臺南市政府工務局

主旨：檢送106年03月27日召開「新建建築物無障礙設施勘檢作業
第二次協調會」會議紀錄1份，請查照。

新建建築物無障礙設備與設施勘檢作業第二次協調會

會議紀錄

[提案十六附件]

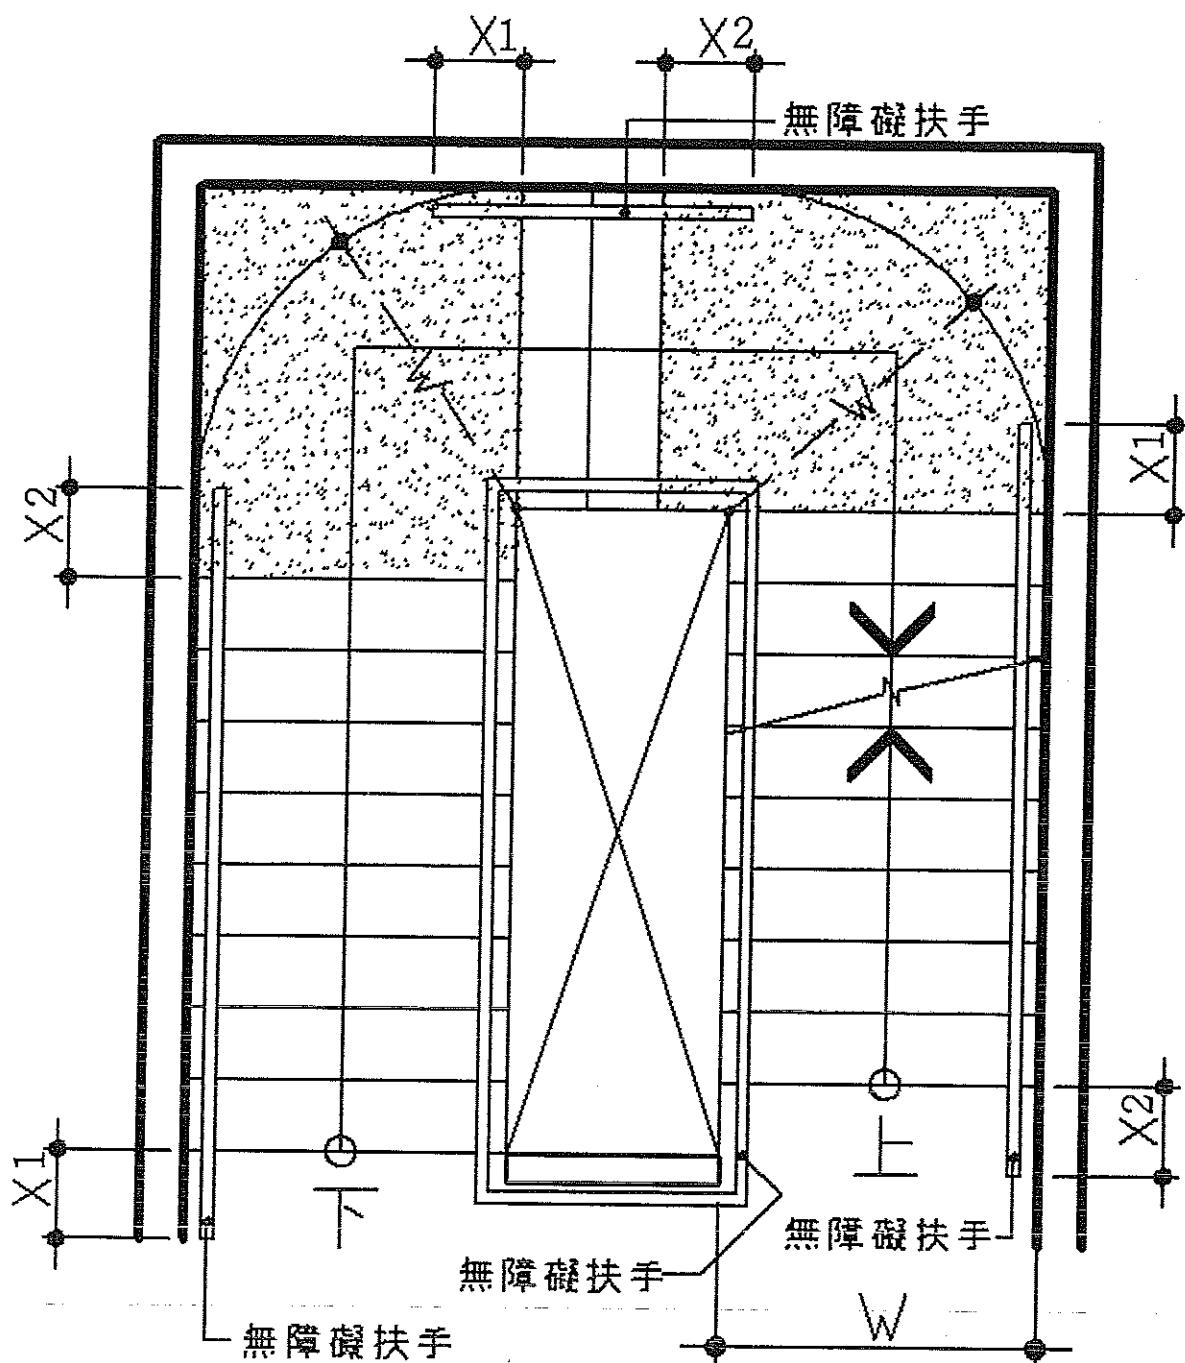
提案十六：有關建築物適用檢討建築技術規則建築設計施工編第十章規定者，有關無障礙樓梯之設置得否設置三轉梯，詳如說明，提請討論。

- 一、有關「建築物無障礙設施設計規範」第三章樓梯規範中並未有三轉梯之圖例，且規範 302.3 規定樓梯平台不得有梯級或高低差，於實務設計常有不得設置三轉梯之迷思。
- 二、唯若如三轉梯(上下層樓梯間有二個樓梯平台)之扶手符合 302.2 規範規定樓梯扶手可平順轉折且平台寬度符合規定者，是否仍不得設置。
- 三、另依 304.1 規範規定，樓梯間之二平台之高度差<20 公分者，得不需設置扶手；即樓梯間應可容許設置多個樓梯平台，故若符合扶手平順轉折之三轉梯應仍得做為無障礙樓梯使用。

決議：請依提案附件圖例得以設置，但樓梯設置應符合「建築物無障礙設施設計規範」第三章 302 節規定，且樓梯折數不限。
